STACY施設の設計及び工事の方法の認可申請（第4回）  
に係るコメント回答について

令和2年9月16日  
日本原子力研究開発機構  
原子力科学研究所

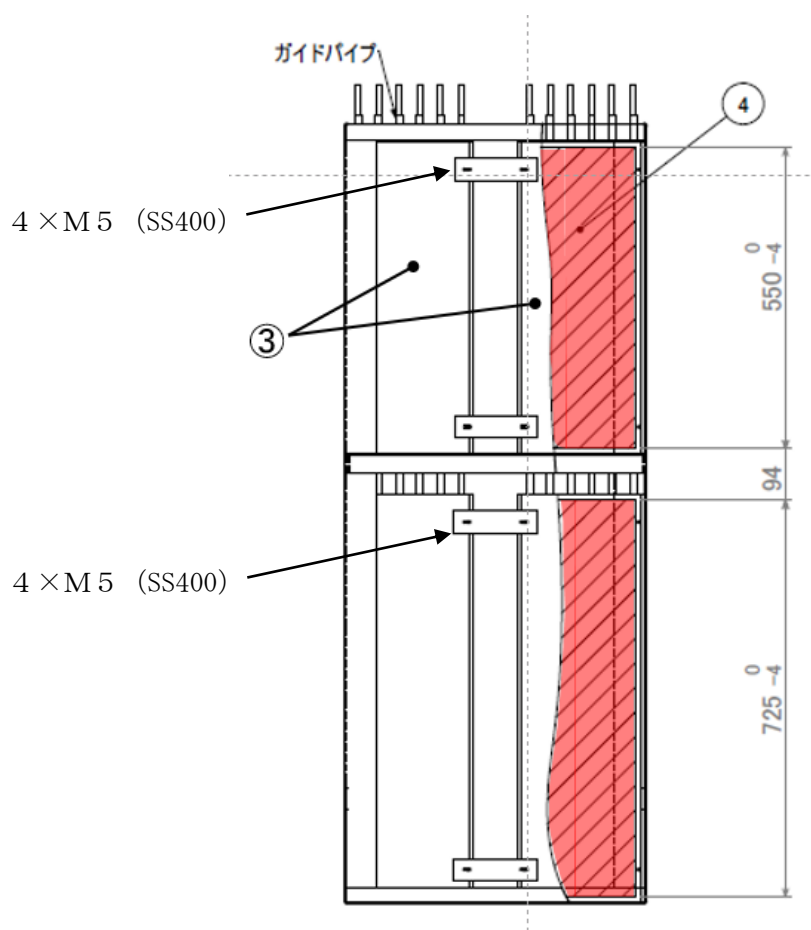
棒状燃料収納容器に追加設置する中性子吸収材のボックスについて、ボックス相互を固定するボルトの固定方法（材質、径、本数）及びその耐震強度評価を示すこと。

棒状燃料収納容器の中性子吸収材ボックスを相互に固定するボルト（以下「固定ボルト」という。）の固定方法を以下に示す。また、固定ボルトの耐震強度評価を別紙2に示す。別紙2に示すとおり、固定ボルトに発生する応力は許容応力以下である。

図1 実験棟B二重スラブ平面図

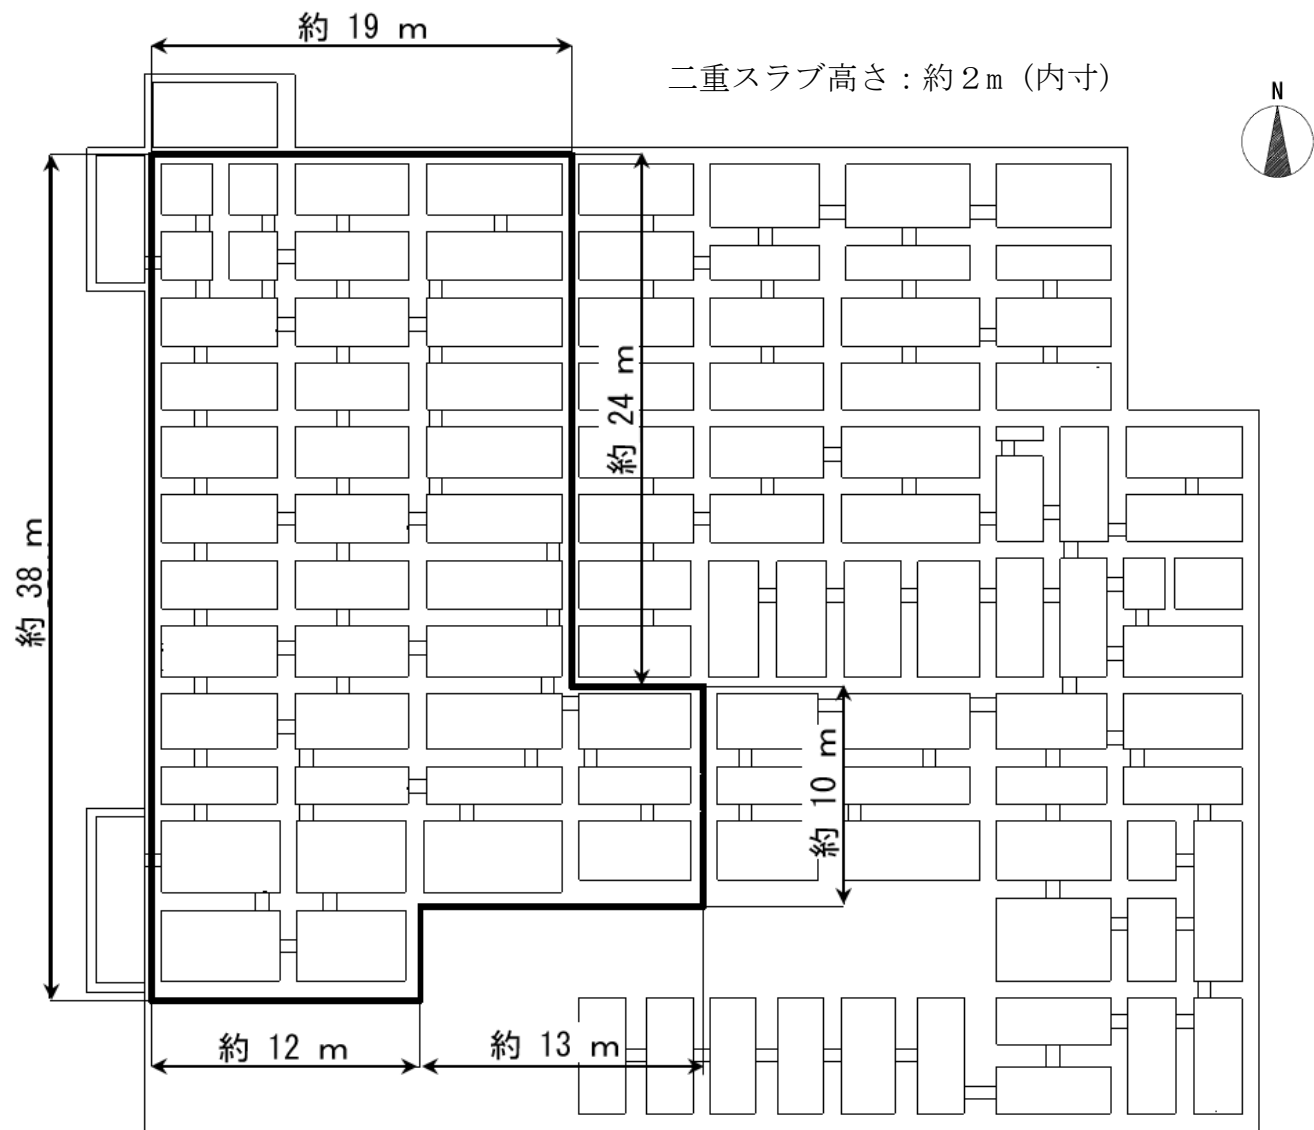
STACY設工認（第2回）申請における溢水評価におけるコメントを受け、液体廃棄物の各廃液貯槽について、必要な溢水評価を行うこと。

また、液体廃棄物の廃棄設備である各廃液貯槽の溢水影響評価に当たり、実験棟Bの二重スラブに管理区域外漏えい防止機能を期待するため、STACY設工認第4回に実験棟Bの二重スラブを追加して補正する。二重スラブの設計条件、設計仕様等を以下に示す。

(1) 二重スラブは、液体廃棄物の廃棄設備である各廃液貯槽から溢水が生じた場合、放射性物質を含む液体が管理区域外への漏えい防止できる十分な容量を有すること。

なお、液体廃棄物の廃棄設備である各廃液貯槽からの溢水影響評価において、放射性物質を含む液体が管理区域外へ漏えいすることを防止するために、二重スラブに期待する保持容量は  $40\text{m}^3$  である。

(2) 二重スラブは、耐震重要度のBクラスに分類し、それに応じた耐震性を有する設計とする。

二重スラブ（既設）は、実験棟B最下層に設け、液体廃棄物の廃棄設備である各廃液貯槽から放射性物質を含む液体が溢水したときに、これらを保持し、管理区域外への漏えいを防止できる設計とする。

名 称		二重スラブ
配 置		図1に示すとおり。
主 要 材 料		鉄筋コンクリート造
主要概略寸法	長辺方向	約 38 m (外寸)
	短辺方向	約 19 m (外寸)
	高  さ	約 2 m (内寸)
容 量		約 $850\text{ m}^3$ *1 ( $40\text{m}^3$ 以上)

\* 1 : 二重スラブの容量は、標準的な部屋（長辺方向：約 5.2m、短辺方向：約 2.2m、高さ：約 2.0m）が 38 個あるものとして算出。算出結果である  $869\text{m}^3$  を丸めて  $850\text{m}^3$  としている。
